Vérification des transmissions de Volets

Check of the ball-bearings/pulley/lead-screws

|  | SERVICE BULLETIN | Référence : | |
| | <i>VERIFICATION DES TRANSMISSIONS DE VOLETS</i> | BS15F0047R | 0 |

Figure 1 : Vue 3D du système de commande de volet QPL2800 / Flap Control System QPL2800 3D View

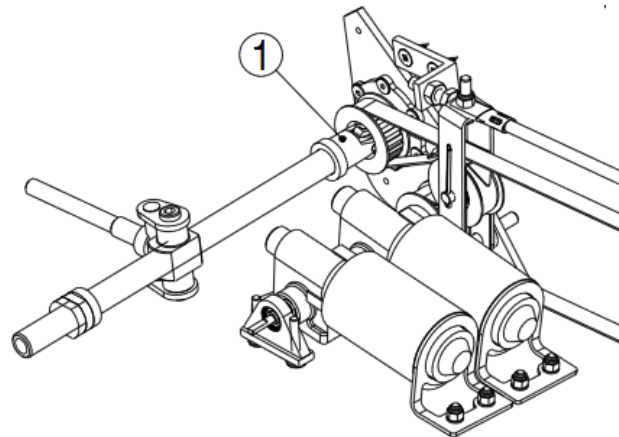
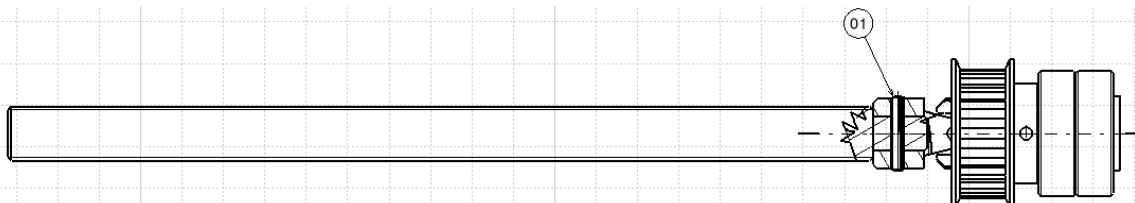
Suite à la production d'un lot défectueux de QFUAC2M01 il existe, sur un nombre extrêmement limité de pièces, la possibilité que la goupille tenant la vis mère puisse sortir de son logement par vibration (Repère 1 figure ci-dessous)

Since the detection of a batch of defected products QFUAC2M01. It might be possible on a very few parts that the pin between the lead screw and the pulley goes out of his housing (See 1 figure below)

Installation de la cale en bois

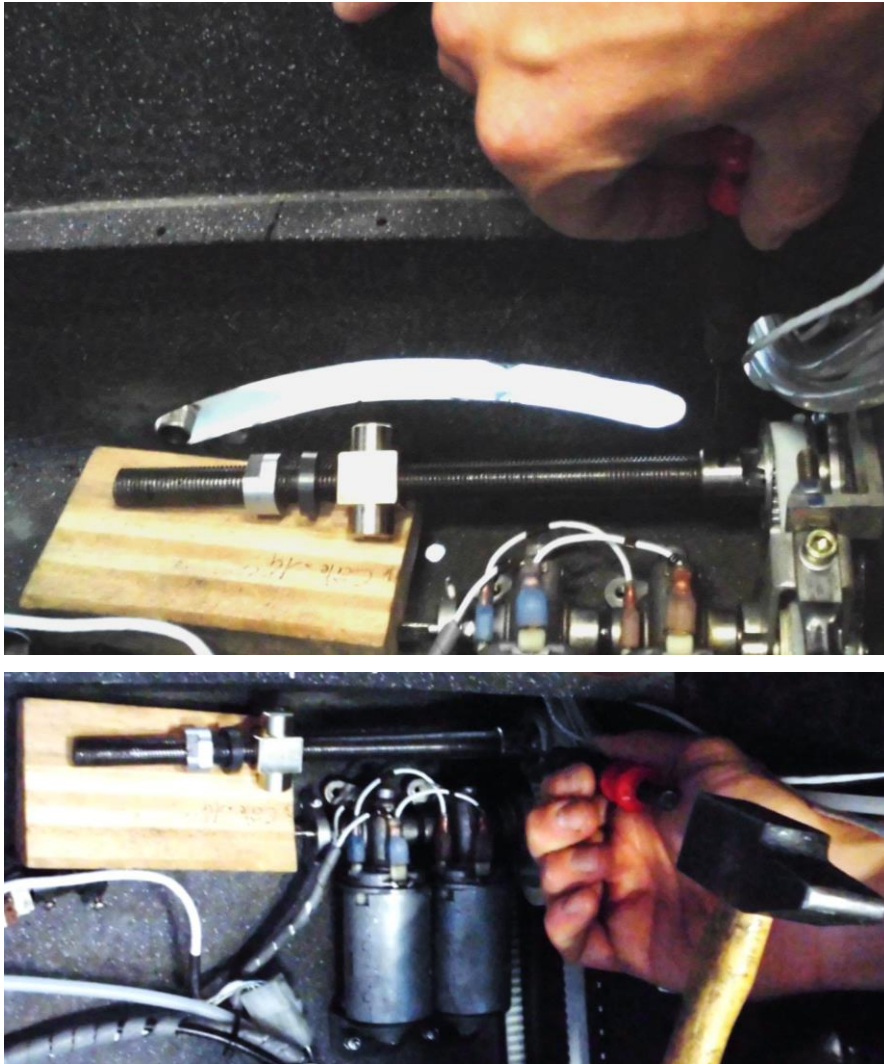
Pour protéger le fond du fuselage, installer la cale en bois afin de maintenir la vis mère approximativement à l'horizontale et positionner la goupille selon la verticale (il suffit de faire pivoter l'ensemble en tournant la vis mère à la main).

Pour **protéger au maximum la vis-mère, les écrous doivent être en appui sur la cale en bois.** De plus l'écrou bronze doit être positionné afin d'empêcher toute rotation de la vis mère.

To protect the bottom of the fuselage, install the wooden block to maintain approximately the lead screw to the horizontal position and the pin in the vertical (just rotate the whole turning the lead screw by hand).

For **maximum protection to the lead screw, nuts should be resting on the wooden block.** Moreover, the bronze nut must be positioned to prevent rotation of the lead screw.
